Privater Gestaltungsplan Talwis

RESULTAT DER ZWEITEN VORPRÜFUNG

32628 – 16.12.2020

Korridorstudie Veloschnellroute Uster – Seegräben – Wetzikon

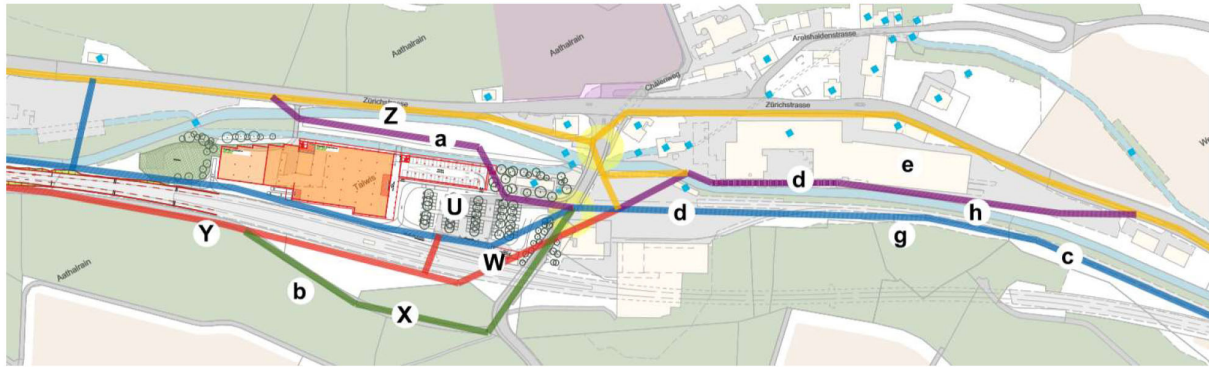
→ Der geplante Fuss- und Veloweg ist ausserhalb des Uferstreifens der Aa und ausserhalb der "Insel" zwischen der Aa und dem Wasserrechtskanal zu führen. Unvermeidliche Querungen des Uferstreifens sind senkrecht zur Gewässerachse anzuordnen. Die Unterlagen sind in diesem Sinne anzupassen (Auflage aus 1. Vorprüfung).

Der Veloweg respektive die Veloschnellroute ist zurzeit noch nicht klar definiert. Hierfür wird zurzeit eine Korridorstudie erarbeitet. Gemäss Rückmeldung des AFV vom 2. Dezember 2020 ist die Korridorstudie noch nicht so weit, dass eine Bestvariante bezeichnet und damit abschliessend definiert werden kann, wo die Veloschnellroute durchgeführt wird und ob sie innerhalb oder ausserhalb des Gestaltungsplanperimeters zu liegen kommt. Derzeit liegt eine Auslegeordnung von möglichen Linienführungen vor. Im Rahmen des Gestaltungsplans sind die blaue Linienführung (nördlich entlang Bahnlinie) und die rote Variante (südlich Bahnlinie, Kreuzung auf Höhe Bahnhof Aathal) zu ermöglichen. Die Zutrittspunkte sind entsprechend zu bezeichnen, eine Verbindung dazwischen ist für die Veloschnellroute freizuhalten. Grundsätzlich ist weder eine Unter- noch eine Überführung ausgeschlossen.

Gemäss Rückmeldung des AFV soll im Gestaltungsplan ein Vermerk aufgenommen werden, dass im Rahmen des Bauprojekts zu klären ist, was auf welchem Niveau geführt wird (Veloschnellroute oberirdisch / Anlieferung unterirdisch oder Veloschnellroute unterirdisch / Anlieferung oberirdisch oder beides auf Halbniveau etc.). Im Gebiet östlich der Gstalterstrasse sind die Zufahrtspunkte für die verschiedenen Varianten gemäss des Variantenstudiums aufzunehmen.

Bis Mitte 2021 sollte der Korridor der Veloschnellroute geklärt sein und damit eine Festlegung auf konkreter Basis im Rahmen des Bauprojekts möglich sein.

Die Veloschnellroute respektive die Anschlusspunkte beider Varianten (Variante 1 und 2) werden gemäss Rückmeldung des AFV vom 2. Dezember 2020 im Gestaltungsplan verankert und die entsprechenden Hinweise im Erläuternden Bericht vorgenommen. Die Bestimmungen werden ausgehend von der Rückmeldung respektive der Zustimmung des AFV beibehalten.
